東海第二発電所 設計及び工事計画に係る説明資料

(防潮堤 (鋼製防護壁) の構造変更)

2025年10月29日
日本原子力発電株式会社

審査会合コメント整理表

北基礎 東西方向断面図

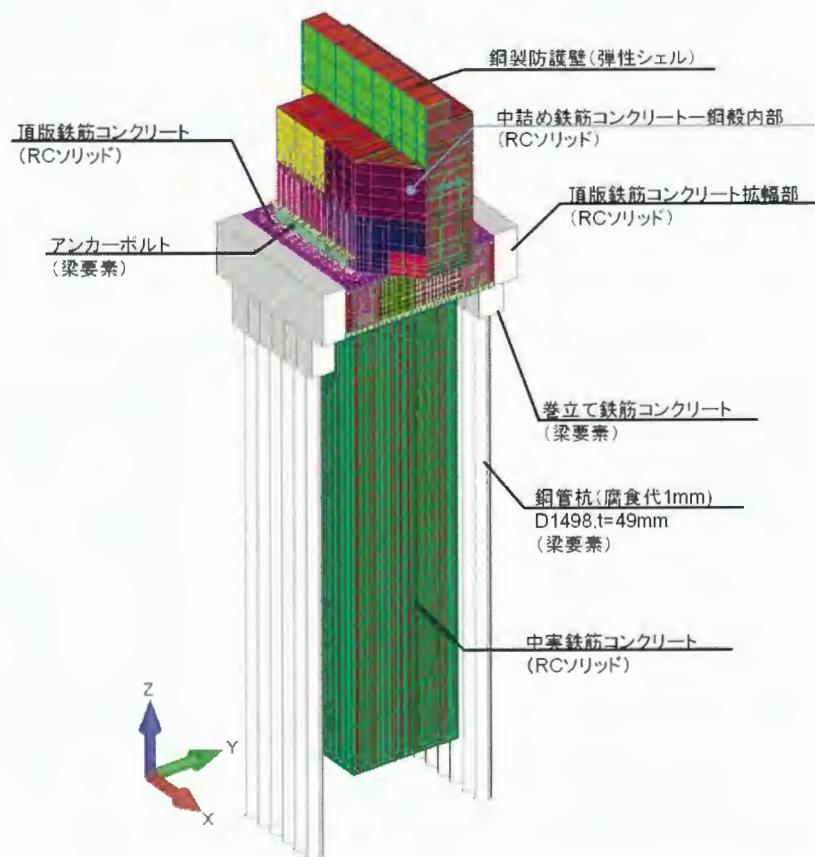
- 部材端部の定着長については、コンクリート標準示方書(2022)に示される
「v) 端支点を超えて定着する場合」に基づき定着長を設定した。

- ここで l_s は、モーメントシフト量であり、本構造では中実鉄筋コンクリート
と巻立て鉄筋コンクリートの各部材端間のスパン長となる ($l_s = 2.050\text{m}$ (南
基礎), 2.250m (北基礎))。
- また、低減定着長 l_0 はコンクリート標準示方書に示される式 (2.5.2) に基
づき設定される。
- 支承中心からの定着区間長 = 1.100m (南基礎), 1250m (北基礎) が確保できるた
め、下表に示すとおり低減定着長を満足する。

解析モデル（南基礎）

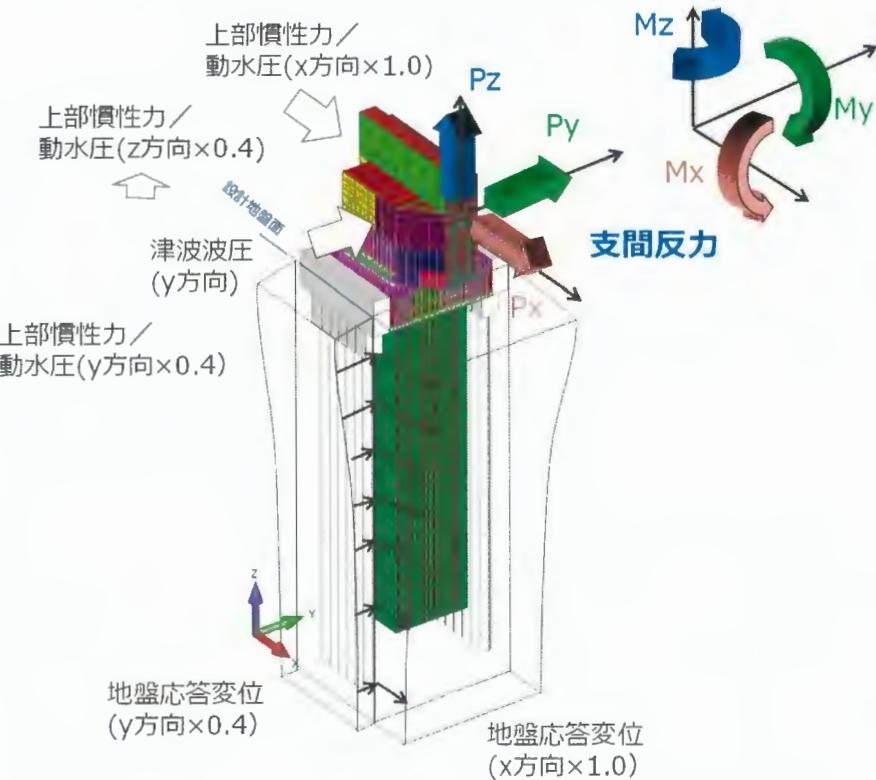
- ・頂版鉄筋コンクリートでSD685鉄筋を用いた範囲については、高強度鉄筋はヤング係数が変わらずその強度が高くなることから降伏点の弾性ひずみが大きくなるため、その影響について3次元材料非線形解析（COM3）を用いて発生するひずみを確認した。
- ・工認設計モデルで最大照査値が生じている南基礎を検討対象とした。
- ・工認設計モデルの照査値最大ケースに対応して、地盤バネ条件は南基礎において頂版鉄筋コンクリートや中実鉄筋コンクリートの照査値が厳しくなる地盤バネ4とし、余震時荷重は堤軸（X）方向1.0倍、堤軸直交（Y）方向0.4倍、鉛直（Z）方向0.4倍とした。

水平変位コンター図（北基礎）

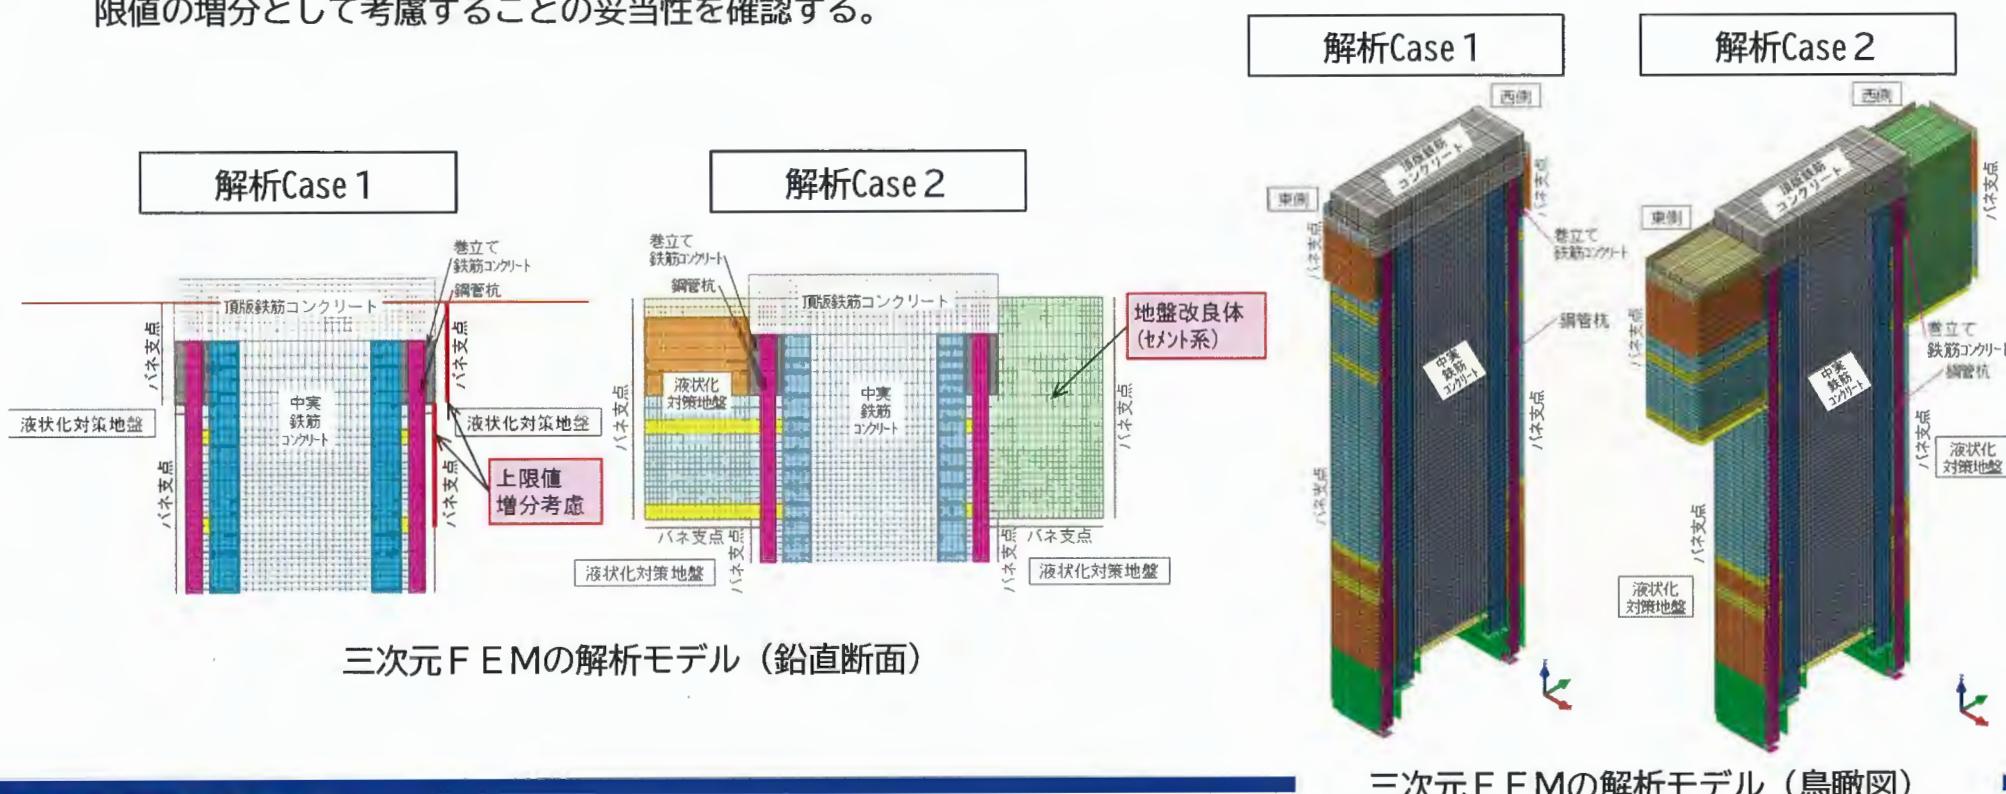
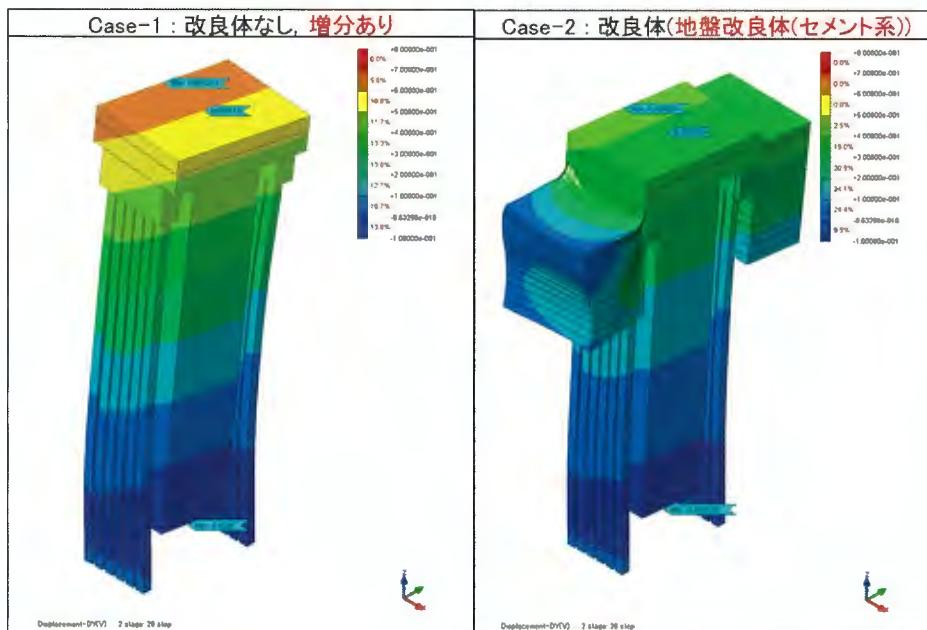
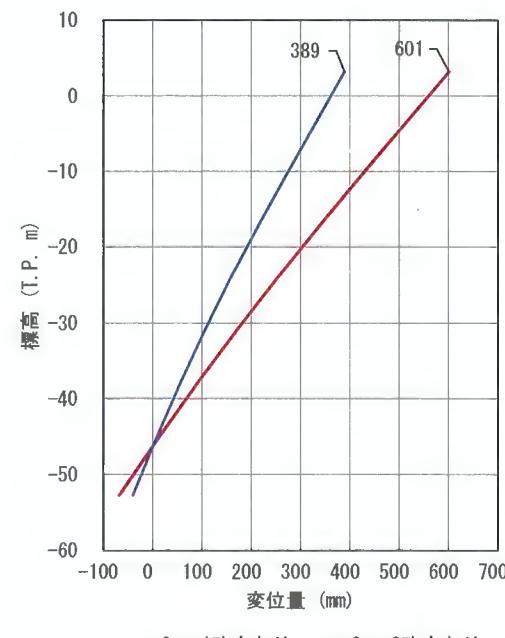
- 三次元FEM解析については、地盤改良体（セメント系）のモデル化に着目した2つの解析モデルを作成し、同一の荷重条件に対し下部工の水平変位量を比較する。
- 解析Case1は、地盤改良体（セメント系）を地盤バネの反力上限値として考慮した解析モデルであり、工認設計モデルと同様の地盤バネ条件にて側方抵抗を模擬している。
- 一方、解析Case2は、地盤改良体（セメント系）をソリッド要素でモデル化し、その外側に地盤バネを設けることで、地盤改良体（セメント系）が下部工の側方抵抗として寄与する効果を精緻に表現している。
- これら2つの解析モデルによる下部工の水平変位量の大小関係を比較することで、地盤改良体（セメント系）を地盤バネの反力上限値の増分として考慮することの妥当性を確認する。

水平変位は解析Case1（地盤改良体（セメント系）を地盤バネの反力上限値として考慮した解析モデル）が大きくなる結果であり、地盤改良体（セメント系）の取扱いとしては十分に保守的であることを確認した。

- 2つの解析モデルにおける水平変位量の相違は、本資料の18p（下線部）に記載する反力上限値の保守性によるものと推察する。解析Case2では、全面の全方位の抵抗力が発揮されることから、変位量が小さくなる。

以上より、現状の地盤バネは十分に保守的な設定となっており、設計条件として、妥当であることを確認した。

(1) 津波時における地盤バネ2（静弾性係数による）の妥当性

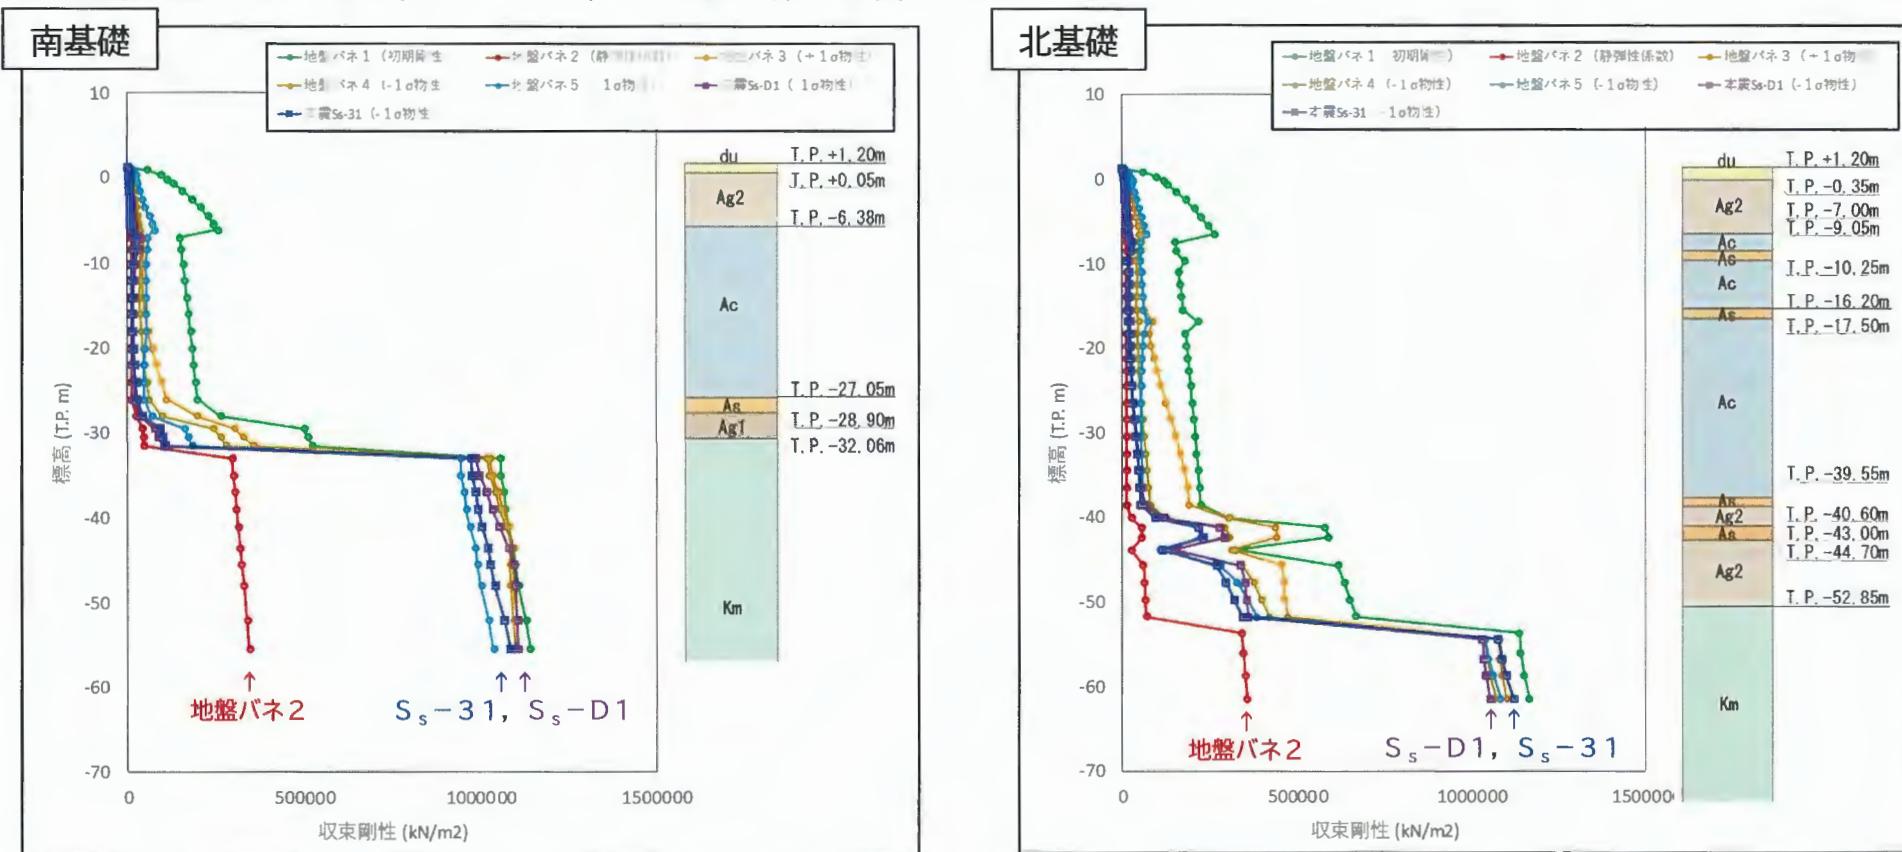
- 津波時においては前述した2ケースの地盤バネにて、バネ定数及び反力上限値を増減させた検討を実施することで、津波襲来前に発生する地震動に起因した地盤の軟化を考慮する方針である。
- 本項では、上記地盤バネのうち“最も地盤抵抗が小さいと仮定した”地盤バネ2について、基準地震動 S_s 地震時の地盤剛性との比較を行うことで、その妥当性を確認する。

地盤バネ2の地盤剛性（静弾性係数による）は、基準地震動 S_s により軟化した地盤剛性よりも小さく、耐津波設計における地盤バネ（受動側）の設計条件として妥当であることを確認した。

3次元CADによる配筋の干渉確認

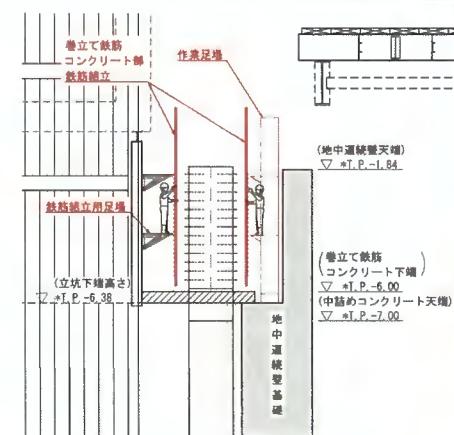
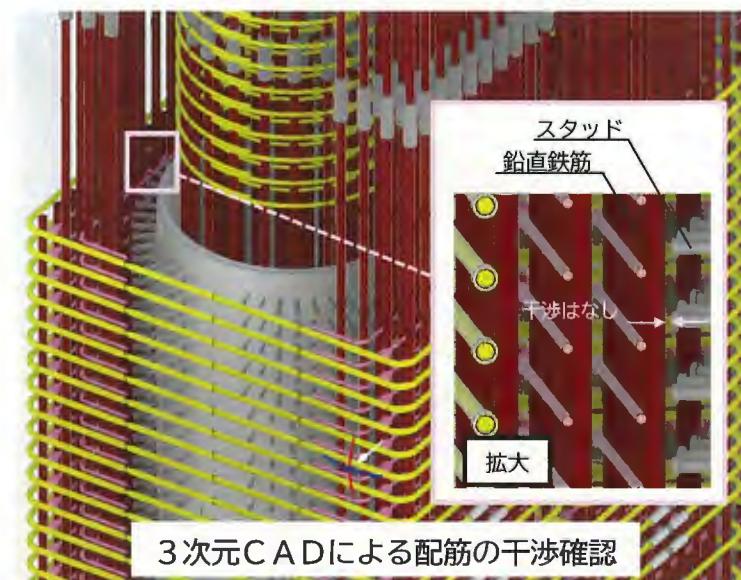
注視プロセス等②：巻立て鉄筋コンクリートは狭隘な区画で太径鉄筋を組み立てるため施工難易度が高い

巻立て鉄筋コンクリートは、鉛直鉄筋(D51)、フープ筋(D38)、せん断補強筋(D41)、配力筋(D22)がスタッド付鋼管杭の周囲に密に配置される。これらを3次元CADにより図化し干渉を確認する(右図)。

上記の注視プロセス等について、3次元CADにより配筋干渉及び施工図により施工性を確認する。
